2024年12月6日

ダイヤゼブラ電機株式会社
エネルギーソリューション本部
本部長 宮城 康夫

「EIBS7」JET 認証更新及び一部仕様変更に関するお知らせ

① 蓄電池ユニット接続用アース端子の変更

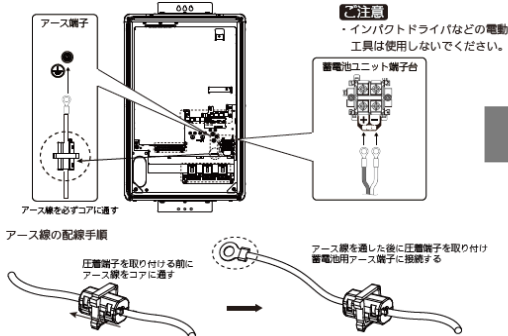
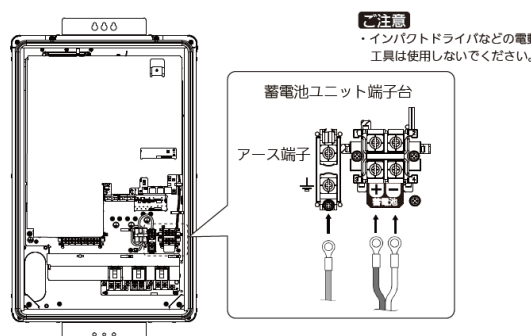
蓄電池ユニット接続用アース端子を端子台への結線に変更し、アース線へのコア取り付け作業を省略いたします。本変更によって、一部同梱物を変更いたします。

- ③ 蓄電池ユニットからのケーブルを蓄電池ユニット端子台 (+, -) に、アース線を下配手順で必ずコアに通し、アース端子 (↓) に接続する。
※蓄電池ユニットは必ず1台目のハイブリッドパワコンに繋いでください。
(実体配線図はP.36ページ、複数台のハイブリッドパワコンと組み合わせて配線する場合P.42ページ)

- ③ 蓄電池ユニットからのケーブルを蓄電池ユニット端子台 (+, -) に、アース線をアース端子 (↓) に接続する。
※蓄電池ユニットは必ず1台目のハイブリッドパワコンに繋いでください。
(実体配線図はP.36ページ、複数台のハイブリッドパワコンと組み合わせて配線する場合P.42ページ)

② CT センサチェック実施方法の変更

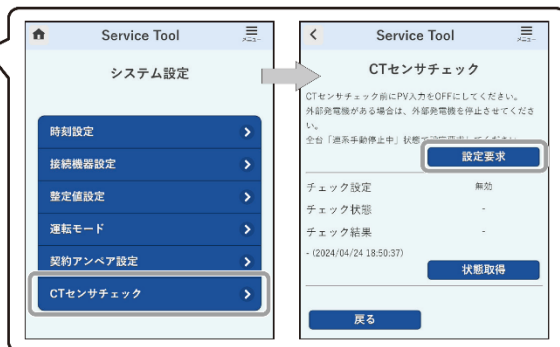
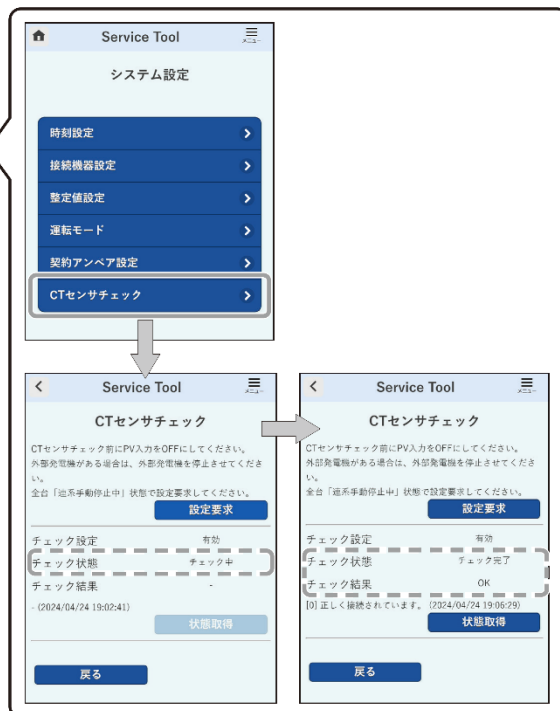
CT センサチェックにつきまして、従来は蓄電ハイブリッドシステムの試運転時に自動で実施しておりましたが、より確実に CT センサチェックを実施完了いただくため、手動による実施へ変更いたします。手順概要は以下となりますが、詳細につきましては工事説明書をご参照ください。

CTセンサチェックの概要手順（詳細は工事説明書をご参照ください）

1. チェック前確認

- ・連系ブレーカON、蓄電池ユニット開閉器ON、PCS1のPV入力すべてOFF、外部発電機停止
- ・全PCSを連系手動停止中にする（[メニュー]-[運転停止制御]-[PCS全]-[停止]）

2. CTセンサチェック設定要求をタップ

PCS1以外も運転しようとする
と警告表示が出て運転
を開始できません。

3. PCS1のみ運転 （[メニュー]-[運転停止制御]-[PCS1]-[運転]）

4. CTセンサチェック終了確認

5. PCS1を停止 （[メニュー]-[運転停止制御]-[PCS1]-[停止]）

PCS1を停止させずに再運転
をさせようとする警告表示
が出て運転を開始できません。
